Wykonawcy uczestniczący w postępowaniu przetargowym na: „Rozbudowę budynku Zespołu Szkół w Mrokowie o halę sportową wraz z zapleczem socjalnym”.

dot. „Rozbudowy budynku Zespołu Szkół w Mrokowie o halę sportową wraz z zapleczem socjalnym”.

Gmina Lesznowola - Zamawiający informuje, iż w w/w postępowaniu przetargowym w dniach 26, 29 oraz 30 września 2014r. wpłynęły zapytania ofertowe o następującej treści:

ZAŁĄCZNIK Nr4 - LISTWA OCHRONNA NAŚCIENNA

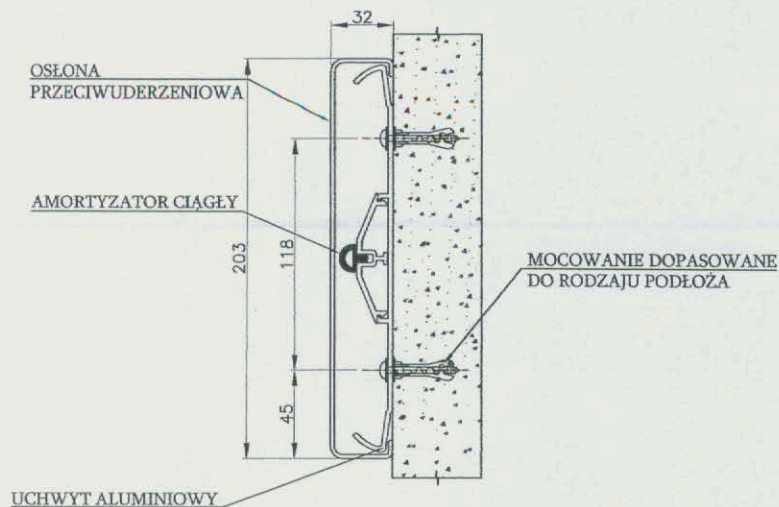
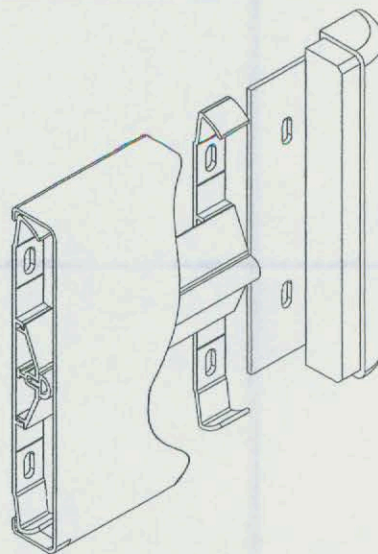
Poz. 287 i 288 –osadzenie listew zabezpieczających potrójnych i podwójnych.

Prosimy o ściśle określenie, gdzie i jakie listwy mają być osadzone. Nie ma możliwości sprawdzenia przedmiaru, gdyż brak rysunków

Odpowiedź Ad.14.

Uzupełniono o załącznik do odpowiedzi.

Rysunek 2. Posadowienie zbiornika z polietylenu
(grunt gliniasty, ilasty, możliwość występowania wód gruntowych)

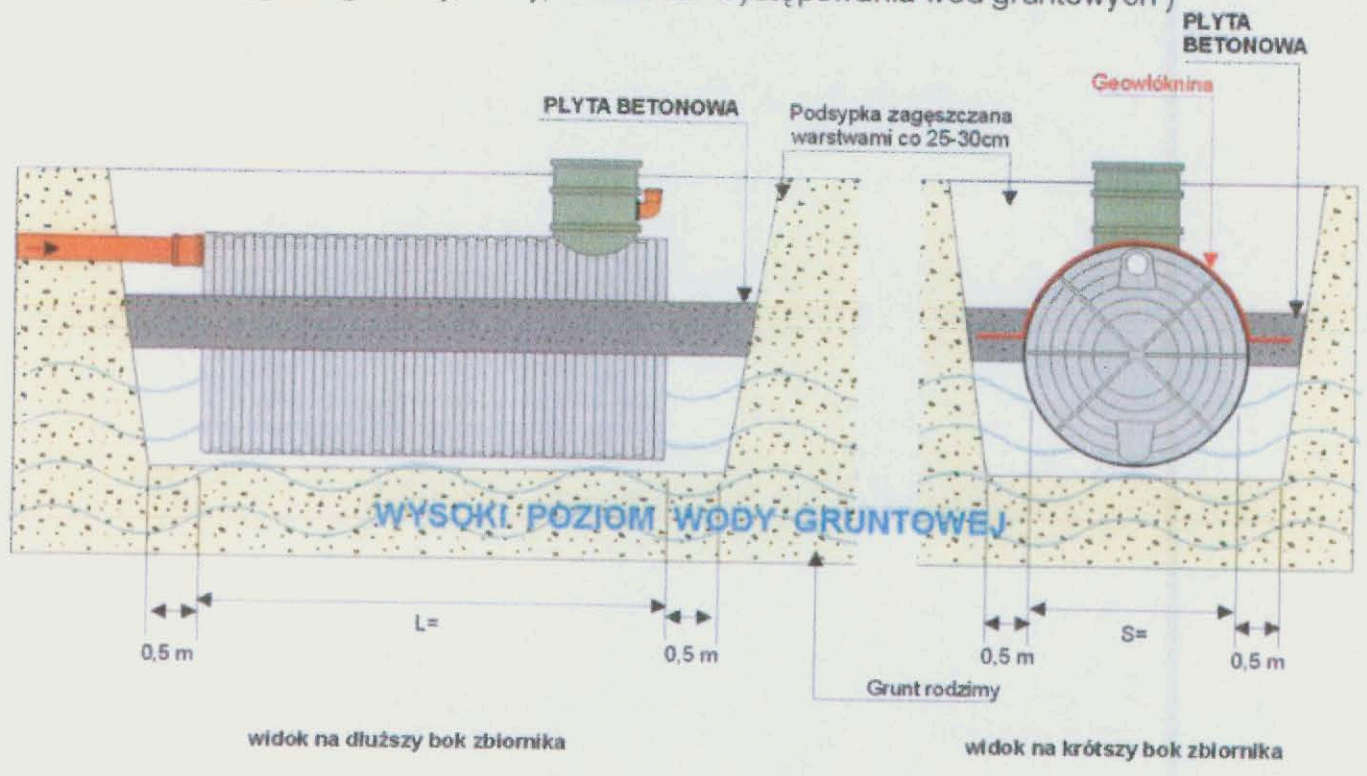
W dokumentacji na sieci zewnętrznej występuje zbiornik HDPE typu Wobet – Hydret, w opisie jest uwaga, że w przypadku przekroczenia 0,5 m warstwy przykrycia należy zamówić o wzmocnionej konstrukcji.

Zgodnie z dokumentacją jest to 1,70 m. Dostawca zbiornika wymaga podania przez projektanta konstrukcji płyty odciążającej oraz jej lokalizację, a także określenia wymaganej warstwy obsypki żwirowo – cementowej. Prosimy o uzupełnienie dokumentacji o projekt posadowienia zbiornika. Prosimy o doprecyzowanie wersji włazów (PE, żeliwo) i podane klasy obciążenia.

Posadowienie zbiornika bez płyty odciążającej, natomiast należy przewidzieć opaskę betonową wokół zbiornika z uwagi na stan wód gruntowych zgodnie z załącznikiem graficznym („posadowienie zbiornika”). Włazy typu ciężkiego.

Regał barowy – laminat HPL orzech
Półki szt.3 gr.min gr.4cm, prześwit 30cm, dołem szafki zamykane (bez klucza) z półkami. Szafki wys.80cm, szer.2x90cm + 1x85cm. Szafki głębokość 60cm, uchwyty szafek metaliczne mat.

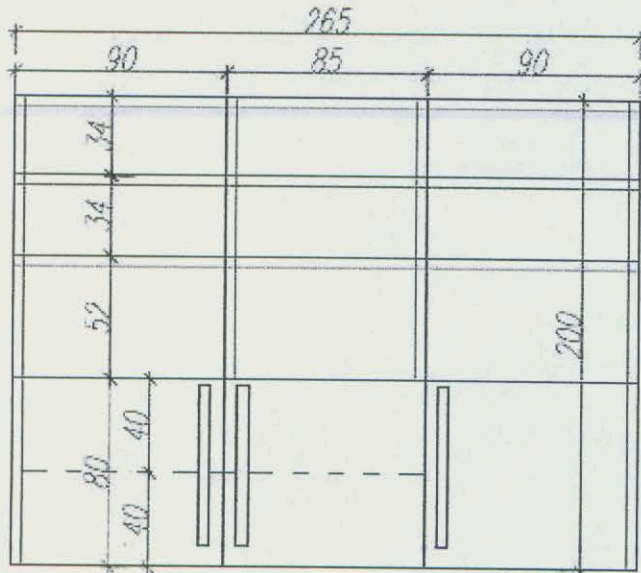
Prosimy o ściślejsze określenie regału barowego lub załączenie rysunku, gdyż oczekiwania Inwestora mogą znacznie się różnić od propozycji wykonawcy

Zgodnie z załącznikiem do odpowiedzi.
